有識者会合の評価を踏まえた調査・検討

(1) 有識者会合の評価を踏まえた調査・検討(概要)

有識者会合の評価を踏まえた調査・検討(概要)

(3) 旧A・Bトレンチの層理面の傾斜等に関する検討 ー概要ー

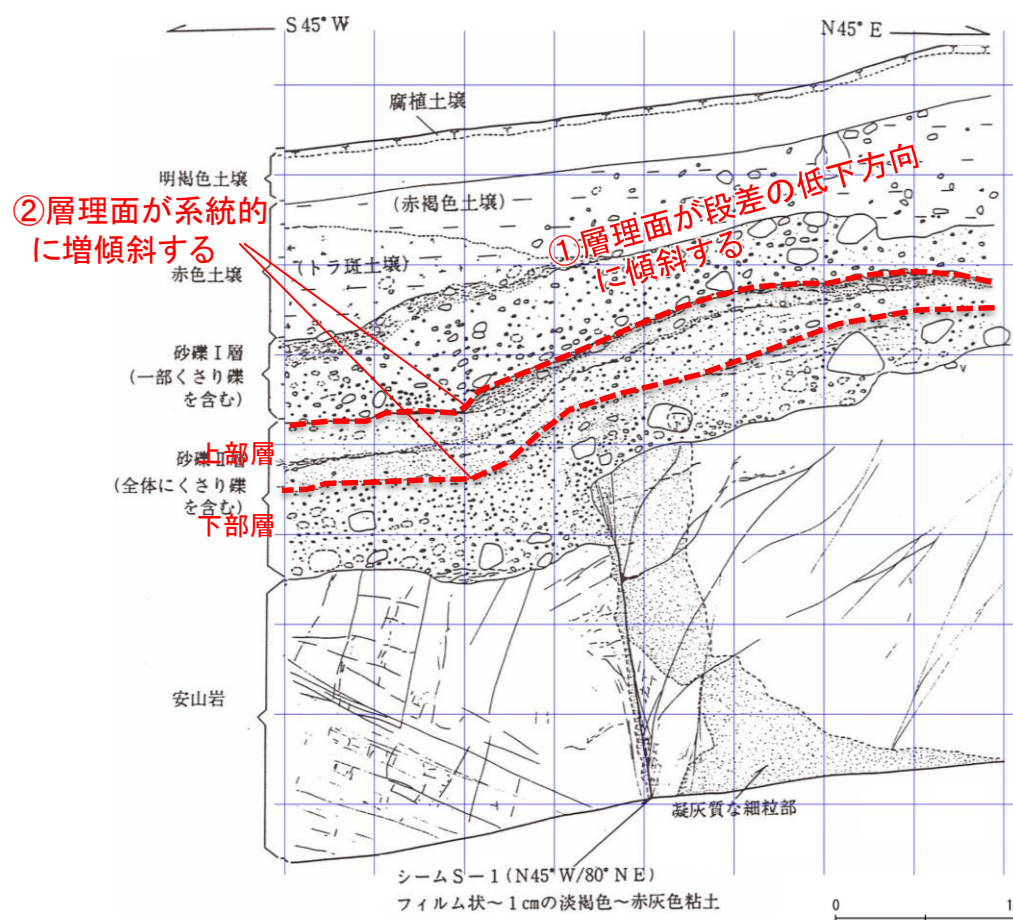
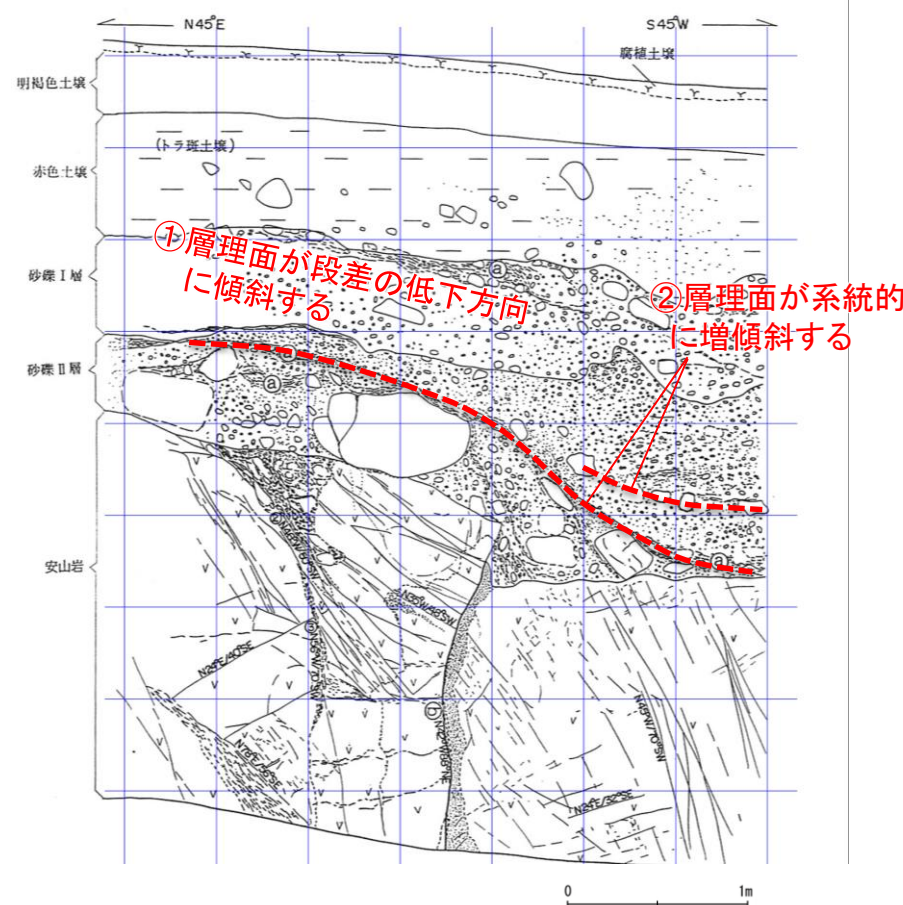
- 有識者会合は、旧A・Bトレンチにおいて、岩盤の上位に分布する堆積物の層理面は、全て南西側(S-1の段差と調和的な方向)に傾斜しており(下図①), 一部の壁面を除けば段差直上において層理面の系統的な増傾斜も認められる(下図②)ことから、この堆積物(砂礫Ⅱ層)の堆積後にS-1が変位したと解釈するのが最も合理的であると評価している。
- 当社は、段差部周辺の砂礫Ⅱ層には断層変位を示唆するようなせん断面や地層の擾乱は認められないことから、上記①②は、既存の段差を砂礫層が埋めるように堆積した堆積構造を示していると評価している。
- この評価を検証するために、既存の段差を陸側(山側)からの堆積物が埋めるケースを模擬した堆積実験(次頁)及び砂礫層が断層変位を受けたケースを模擬した断層変位実験(次々頁)を実施し、旧A・Bトレンチの堆積物でみられる構造との比較検討を行った。
- 検討の結果、層理面の傾斜等は、S-1の変位により形成されたものではなく、段差を埋める堆積構造であると考えられる。

検討3: S-1北西部の鉱物脈法等による評価

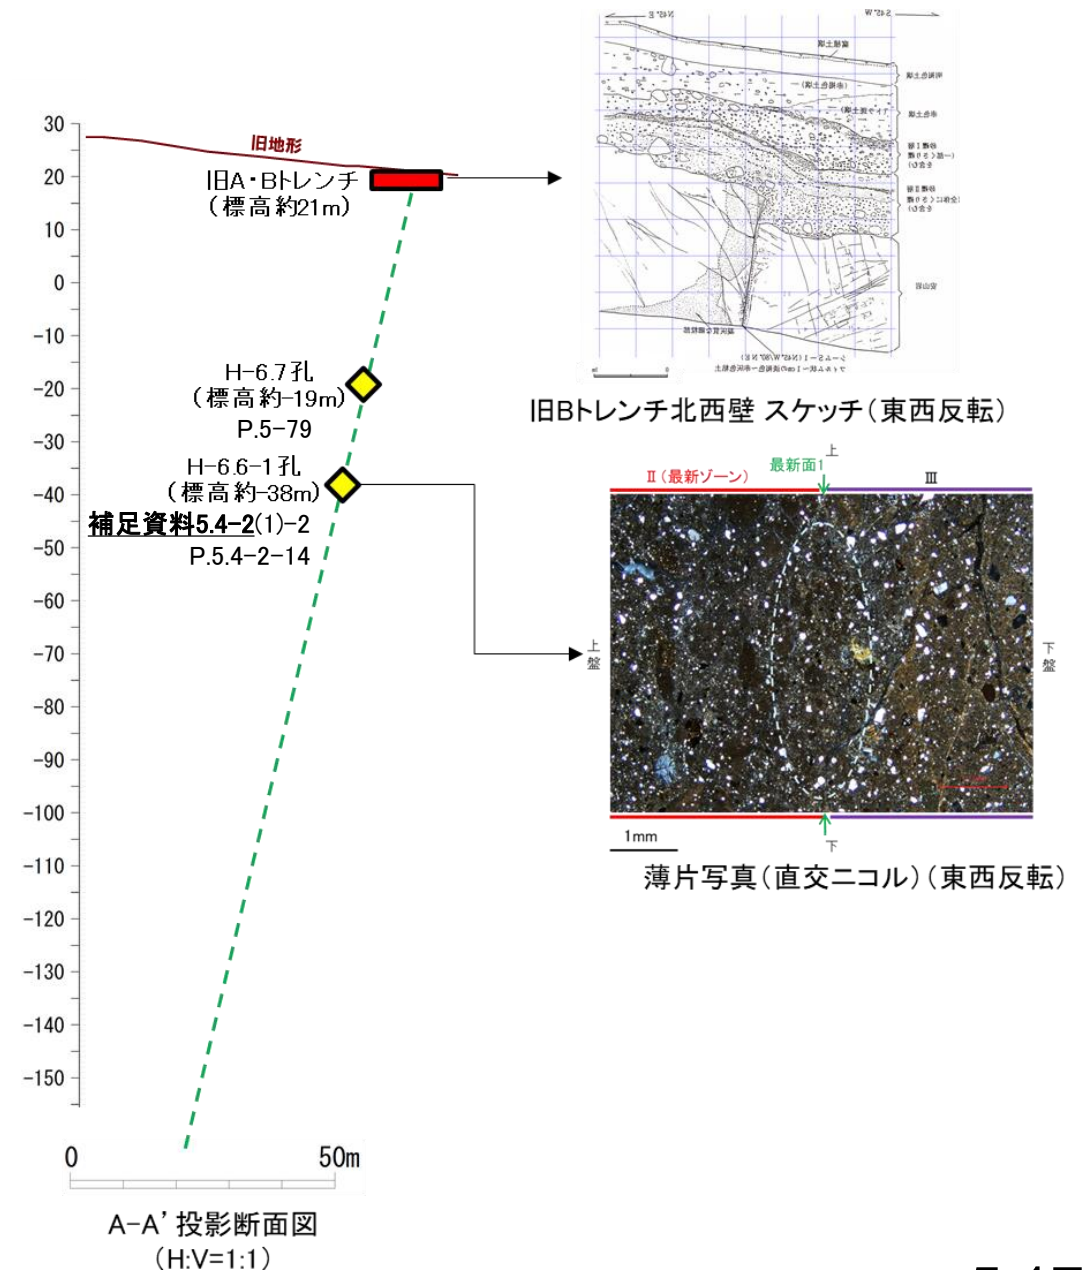
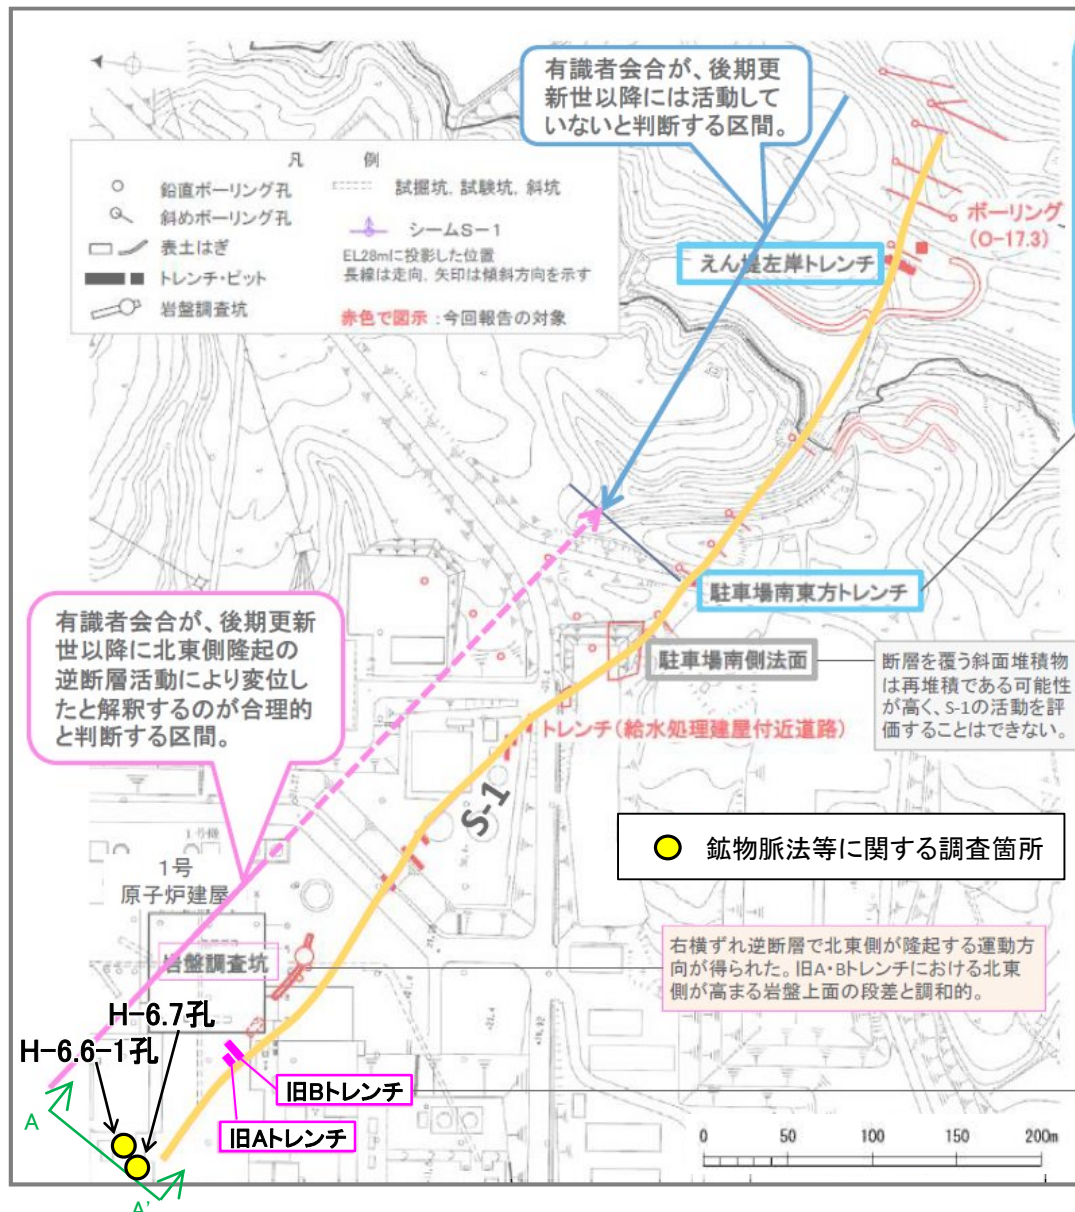
- 有識者会合は、S-1の南東部については後期更新世以降の活動はないと評価しているが、旧A・Bトレンチ既往スケッチ及び写真等の情報から、S-1の北西部については、後期更新世以降に、北東側隆起の逆断層活動により変位したと解釈するのが合理的であると評価している。
- 有識者会合によれば、上記評価は、限られた資料やデータに基づいて行われており、より正確・確実な評価にするためには、「今後の課題」に示すデータ等の拡充が必要としていることから、「今後の課題」を踏まえ、旧A・Bトレンチ地下延長部において、鉱物脈法等による評価を実施した。
- 仮にS-1北西部が北東側隆起の逆断層活動により変位したとした場合、地下延長部のS-1も同センスの変位が生じているはずであるが、鉱物脈法等による評価の結果、S-1の最新面が不明瞭かつ不連続になっており、不連続箇所の粘土鉱物(I/S混合層、少なくとも後期更新世以降に生成されたものではない)に変位・変形は認められない。

検討1: S-2・S-6付近の地形等に関する検討 — S-2・S-6付近の地形 —

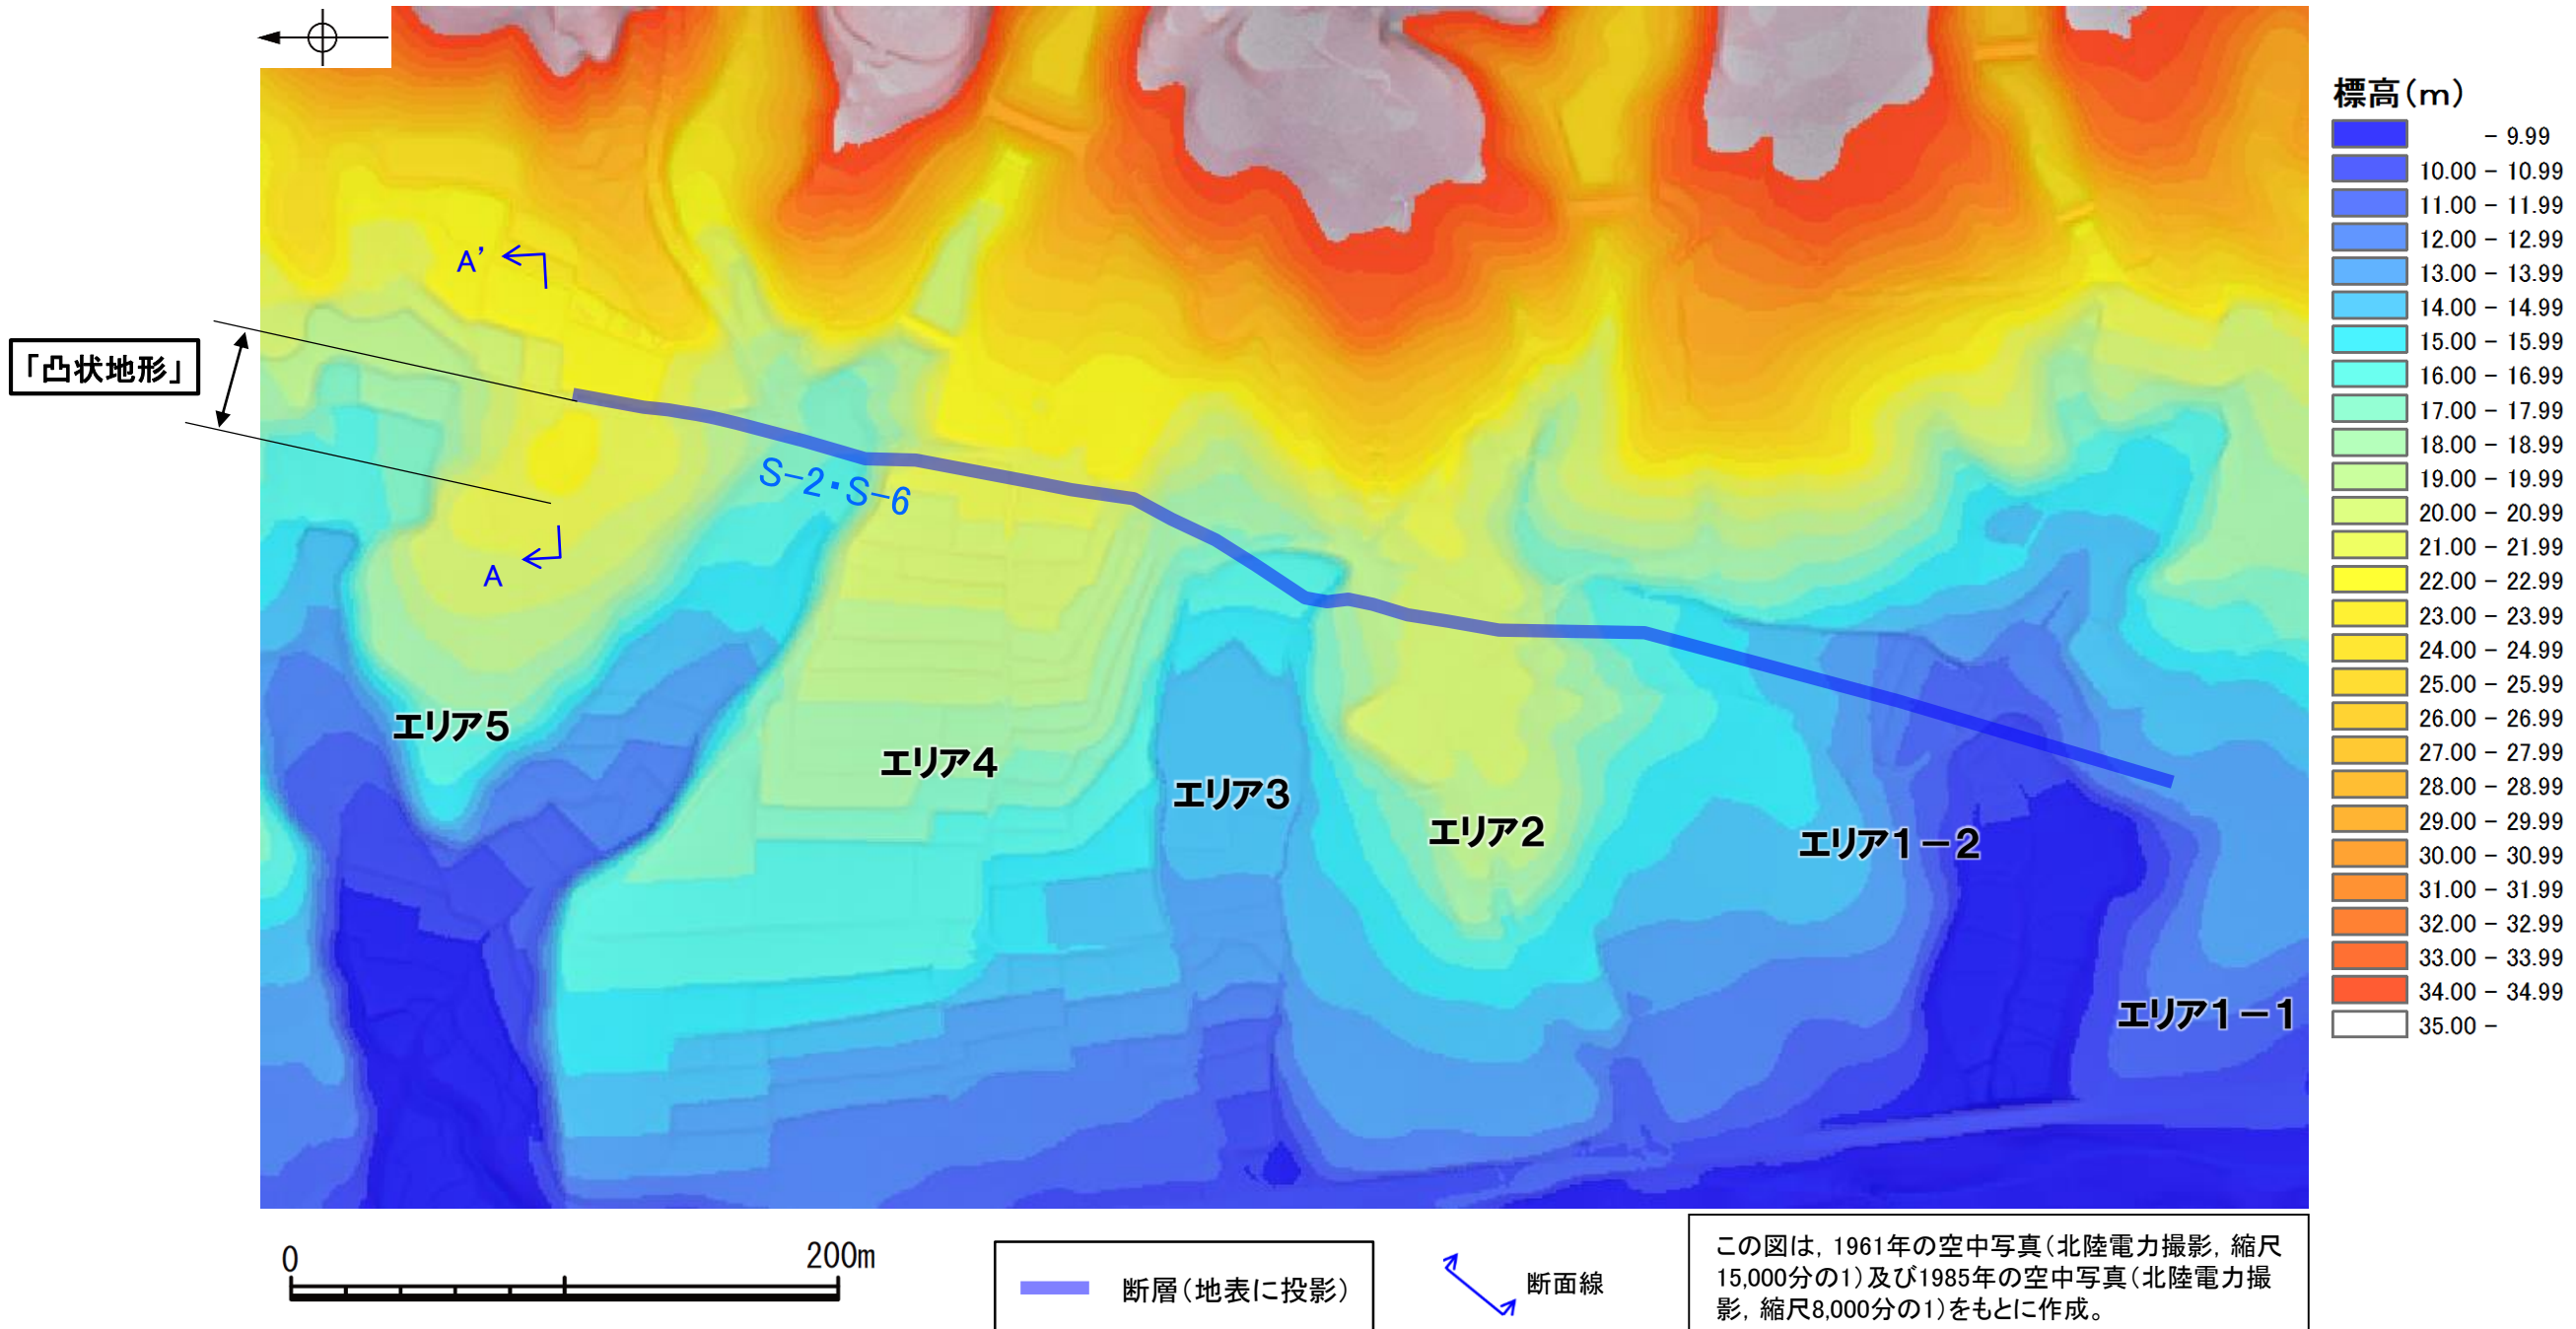
○S-2・S-6北部に位置するエリア5において、「凸状地形」が認められる(A-A'断面※)。
 ○これをS-2・S-6の活動による変動地形と考えた場合、S-2・S-6の南北全線にわたって同様に地形の高まりが生じると考えられる。
 ○しかしながら、実際のS-2・S-6付近の地形は、海側(西側)に向かって徐々に低下しており、S-2・S-6より海側がエリア5と同様に一様に高まる
 ないしは減傾斜する傾向は認められない。
